Parc national  
des Cévennes

Arrêté n° 2017 0469

portant autorisation spéciale en cœur du parc national des Cévennes, pour travaux, constructions, installations, hors droit de l'urbanisme

1/Piste dite Vacquiers-Pueylong :

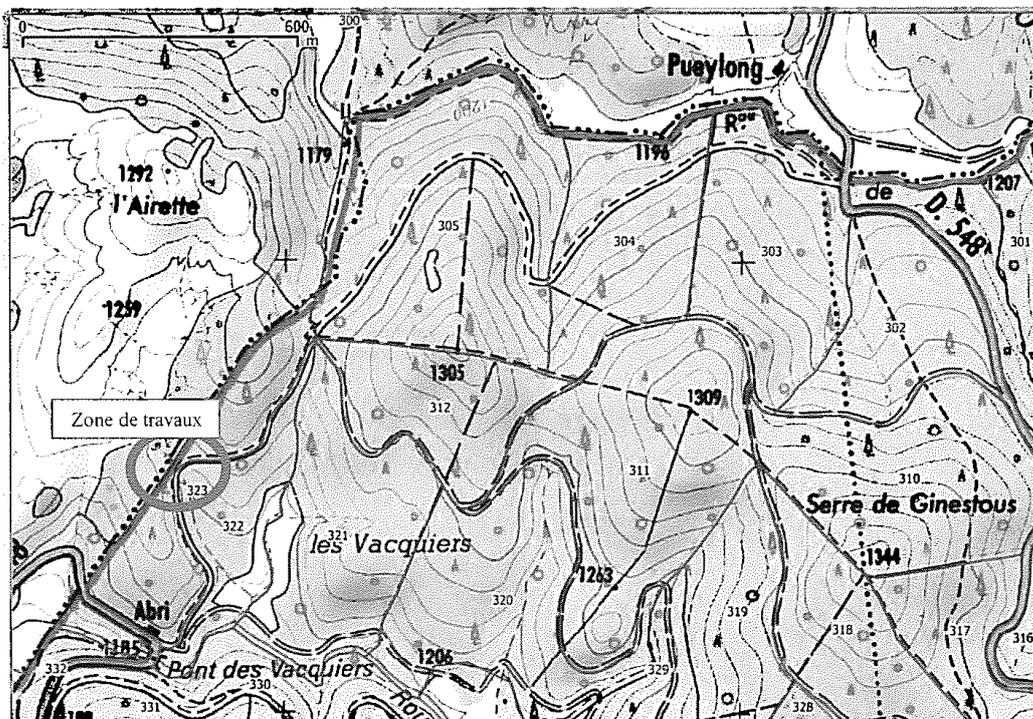
##### 1°/ Piste Vacquiers-Pueylong :

- il sera procédé au déblai dans la chaussée côté aval sur 4m de large x 20 ml x 1.3 m d'épaisseur ;
- le gabarit actuel de la chaussée est inchangé ;
- l'enrochement aval sur 1.2 m de haut x 2 m de large x 20ml sera réalisé à l'aide de matériaux de même nature que la roche locale (granite). Ce sera un mur de type cyclopéen avec insertion de blocs de différents diamètres, dont des plus petits, de manière à améliorer l'esthétique de ce type d'ouvrage ;

- un empiérement en profondeur, derrière l'enrochement, sera effectué en 40/200 sur 2m de large et 1.2 m de haut, à l'aide de matériaux de même nature que la roche locale (granite) ;

- la partie de talus de remblai non enrochée sera recouverte de terre végétale issue du décaissement du talus aval et soigneusement peignée avec le godet de la pelle en respectant une pente de 3/2 (H/V) ; les souches seront enfouies en pied de talus, si le cas se présente, ou évacuées hors du cœur du Parc national ;

- l'empierrement de surface sera réalisé en 0/80 sur 20 cm d'épaisseur en roche calcaire de couleur gris foncé. Cf. 3°.

2/ Piste dite du Cimetière :

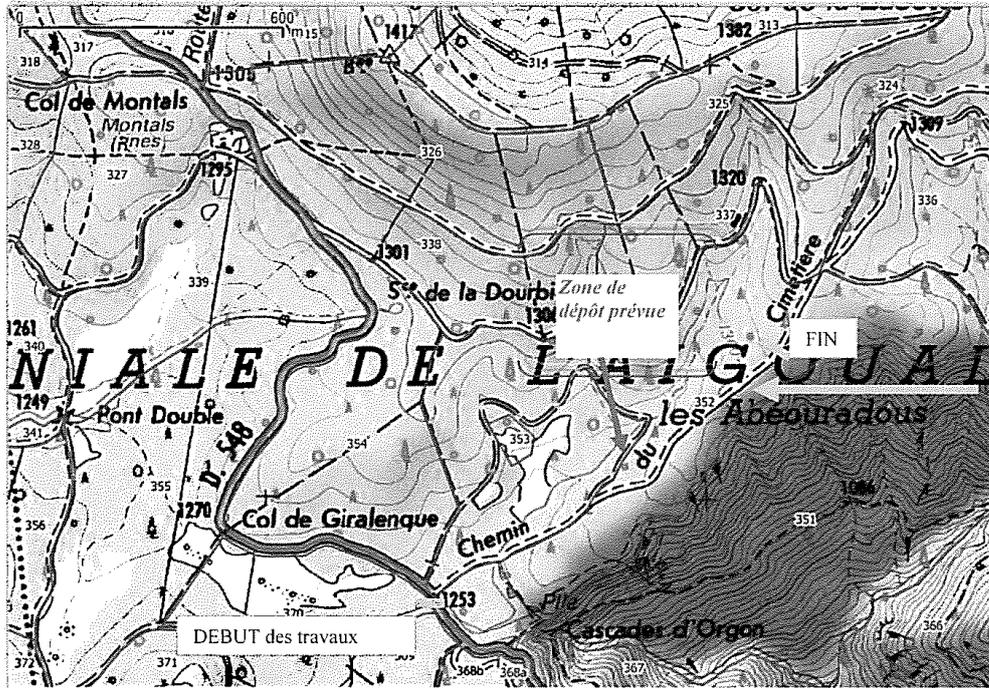
##### 2°/ Piste du Cimetière :

- l'emprise des travaux sur la piste a été piquetée sur place par l'ONF. L'autorisation reprend cette numérotation pour indiquer certaines préconisations ;
- la totalité de l'intervention mesure environ 1300 ml ;

- tronçon 21 à 21 bis : le fossé le long de la route, reprenant une partie de l'évacuation des eaux de ruissellement du chemin du cimetière, sera curé sur 40 cm de profondeur jusqu'à la buse en amont du pont (gauche de la route en direction d'Arphy). Il n'ira pas au-delà en raison d'une station d'Aconit de Napel (protégée par arrêté préfectoral en 48 ; enjeu fort pour le territoire du Parc national) ;

- tronçon 21 bis à 22 : réalisation d'un dévers aval côté fossé ; décaissement de 40 cm à 0 de profondeur du goudron au point 22 ; empièchement en 40/200 en profondeur et 0/80 en surface ;

- tronçon 23 à 24 : création d'un fossé déporté de 1.5 m de large et 40 cm de profondeur, hors zone humide ; près de la zone humide à gauche en amont du radier, le fossé existant pourra être curé sur maximum 40 cm de profondeur ; redressement de la plate-forme (rectification de virage) de la piste par élargissement sur 1 m de large et 20 ml et décaissement sur 80 cm de profondeur. Les blocs de sous-bassement du radier béton existant seront consolidés sur les bords par injection de béton de la même teinte - sienne brûlée - que le béton en place, finition balayée, grenue et grossière, non talochée, non ratissée. Aucune laitance de béton ou autre déchet ne sera déversé sur site ; il sera récupéré et éliminé via le circuit ad hoc, réglementaire (déchetterie) ;

- les anciens déblais situés sur le talus aval seront repris sur toute la longueur du tronçon (environ 1m d'épaisseur) et évacués vers le lieu désigné à cet effet :

- o sur 4 m de large tronçon 25 à 26 ;
  - o sur 5 m de large tronçon 27 à 28 ;
  - o sur 3 m de large tronçon 32 à 33 ;
  - o sur 3 m de large tronçon 33 à 34.

- empièchement de surface en concassé de 0/80 sur 20 cm d'épaisseur: tronçon 21 à 30 soit sur 400 ml environ, tronçon 32 et 33 soit 50 ml environ et tronçon 34 à 35 soit sur environ 50ml ;
